Straßenbauvorhaben: Umgestaltung Kavaliertstraße zwischen Poststraße und Askanischer Straße	
Abwägung der im Rahmen der Offenlage vom 02.04.2013-29.04.2013 eingegangenen Stellungnahmen der Öffentlichkeit	
Stellungnahme	Abwägungsvorschlag

<p>Hinweis: Die Stellungnahmen 1 bis 5 liegen handschriftlich vor und wurden während der Offenlage im Tiefbauamt und in der Stadtbibliothek in die diesbezüglichen Offenlagehefter eingetragen.</p> <p>Stellungnahme 1</p> <p>Radwegführung an der Zentralhaltestelle nicht über den Bahnsteig. Zu viele Behinderungen zwischen Radfahrer und Fußgänger.</p>	<p>Dem Hinweis wird aus folgenden Gründen gefolgt.</p> <p>Begründung: Die Führung der Radfahrer im Abschnitt der Zentralhaltestelle wird in der Konzeptplanung zur Umgestaltung Kavaliertstraße zwischen Poststraße und Askanischer Straße in zwei richtliniengerechten Varianten vorgeschlagen (s. Empfehlungen für Radverkehrsanlagen ERA 2010 Punkt 3.12). In der ersten Variante werden die Radfahrer auf einem Radweg hinter den Bahnsteigen im Seitenraum und in der zweiten Variante über den Bahnsteig auf einem angehobenen Radweg geführt.</p> <p>Die Vorteile der ersten Variante überwiegen, da im Gegensatz zur zweiten

Anhang 4: Plan z. Stadterrasse/ Boulevard

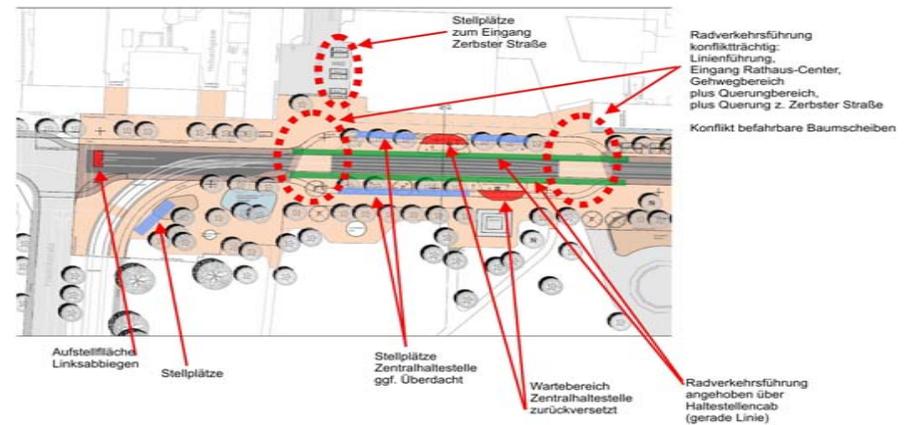
<p>Stellungnahme 21</p> <p>Der neuralgische Punkt aus Sicht des Radverkehrs ist sicherlich die Zentralhaltestelle (vgl. Anhang 4). In der geplanten Standardvariante werden die Schutzstreifen von der zentralen Fahrbahn in den Außenbereich geführt. Es bleibt jedoch unklar als was. Vermutlich wird es den Charakter von „Radfahrer frei“ erhalten. Auf diese Weise geht die Führung besonders auf der Ostseite auf unmittelbarer Höhe des Eingangs zum Rathaus-Center in den Fußgängerbereich über. Also an einer Stelle mit gesteigertem Konfliktpotential bzw. mit vielen Fußgängern und zudem einer Verengung des gesamten Querschnitts. Hinzu kommt, dass ein solch deutlicher Richtungswechsel mit zwei Kurven von den Fußgängern anders wahrgenommen wird und aus Sicht der Radfahrer Richtungswechsel grundsätzlich für Unübersichtlichkeit sorgen gegenüber einer klar einsehbaren Verkehrssituation durch gerade Linienführung. Dies gilt auch für die Westseite wenngleich dort das Konfliktpotential nicht so hoch ist. Die Möglichkeit den Schutzstreifen auf die Fahrbahn zu führen ist ebenfalls als kritisch zu beurteilen, da in sehr spitzen Winkel die Schienen gequert werden müssten. Zudem müssten sich die Radfahrer in den fließenden Verkehr einordnen, wenn in der Haltestelle kein Bus oder eine Straßenbahn hält.</p>	<p>Dem Hinweis wird aus folgenden Gründen nicht gefolgt.</p> <p>Begründung: Die Führung der Radfahrer im Abschnitt der Zentralhaltestelle wird in der Konzeptplanung zur Umgestaltung Kavallerstraße zwischen Poststraße und Askanischer Straße in zwei richtliniengerechten Varianten vorgeschlagen (s. Empfehlungen für Radverkehrsanlagen ERA 2010 Punkt 3.12). In der ersten Variante werden die Radfahrer auf einem Radweg hinter den Bahnsteigen im Seitenraum und in der zweiten Variante über den Bahnsteig auf einem angehobenen Radweg geführt. Die Vorteile der ersten Variante überwiegen, da im Gegensatz zur zweiten Variante ein Anhalten des Radverkehrs in den Zeiträumen des ÖPNV-Fahrgastwechsels nicht notwendig ist und Konfliktsituationen zwischen Radfahrern und Nutzern von Bus und Straßenbahn im Bereich der Bahnsteigkante grundsätzlich ausgeschlossen werden können. Aufgrund der großzügigen Seitenräume sowohl im Bereich des Stadtparks als auch im Bereich des Rathauscenters ist eine Radwegführung im Seitenraum unproblematisch und wird Gegenstand der weiterführenden Planungen.</p>

<p>Stellungnahme 21</p> <p>Auf Grund der genannten Bedenken empfiehlt der ADFC den Radverkehr nach Prinzipskizze (Bild 28, S. 35) der ERA 2010 als angehobene Radverkehrsfläche in gerader Linie zu führen. Dafür sollten die Wartehäuschen möglichst weit in den Gehwegbereich zurückversetzt werden um einen möglichst großen Querschnitt zu erhalten. Auf der Westseite steht dafür genug Platz zur Verfügung, auf der Ostseite sind ebenfalls 5m möglich, so dass genügend Querschnitt zwischen geschütztem Wartebereich und Haltestellenkante realisierbar erscheint. In dem Alternativvorschlag ist der Querschnitt sehr schmal. In dem vorliegenden Entwurf sind Lichtsignalanlagen zur Querung Ratsgasse und Eingang Rathaus-Center angedacht, so dass im Falle eines Bus- oder Straßenbahnhalts zusätzlich die Möglichkeit besteht einen potentiellen Konflikt beim Ein- und Aussteigen mit entsprechenden Lichtzeichen zu vermeiden, so wie es in vielen Städten mit Straßenbahnverkehr auf der Fahrbahn zum Ein- und Aussteigen erfolgt. Im Konzept der Begegnungszone ist zu überlegen, ob die Halte von Bus- und Straßenbahn ebenfalls mit Lichtsignal gesichert werden. Nach Ansicht des ADFC und Erfahrungen aus Städten mit entsprechenden Konstellationen nehmen Verkehrsteilnehmer hier jedoch automatisch Rücksicht.</p> <p>Die grundsätzlich gewollte Attraktivitätssteigerung ginge auf Grund der unübersichtlichen Linienführung des Entwurfs sehr zu Lasten der Radfahrer und würde einen Konfliktherd zwischen Radfahrern und Fußgängern schaffen, der nicht gänzlich der jetzigen Situation, auf Grund der schlechten Erreichbarkeit, unähnlich wäre.</p>	<p>Dem Hinweis wird aus folgenden Gründen nicht gefolgt.</p> <p>Begründung: Die Führung der Radfahrer im Abschnitt der Zentralhaltestelle wird in der Konzeptplanung zur Umgestaltung Kavaliertstraße zwischen Poststraße und Askanischer Straße in zwei richtliniengerechten Varianten vorgeschlagen (s. Empfehlungen für Radverkehrsanlagen ERA 2010 Punkt 3.12). In der ersten Variante werden die Radfahrer auf einem Radweg hinter den Bahnsteigen im Seitenraum und in der zweiten Variante über den Bahnsteig auf einem angehobenen Radweg geführt. Die Vorteile der ersten Variante überwiegen, da im Gegensatz zur zweiten Variante ein Anhalten des Radverkehrs in den Zeiträumen des ÖPNV-Fahrgastwechsels nicht notwendig ist und Konfliktsituationen zwischen Radfahrern und Nutzern von Bus und Straßenbahn im Bereich der Bahnsteigkante grundsätzlich ausgeschlossen werden können. Aufgrund der großzügigen Seitenräume sowohl im Bereich des Stadtparks als auch im Bereich des Rathauscenters ist eine Radwegführung im Seitenraum unproblematisch und wird Gegenstand der weiterführenden Planungen.</p>
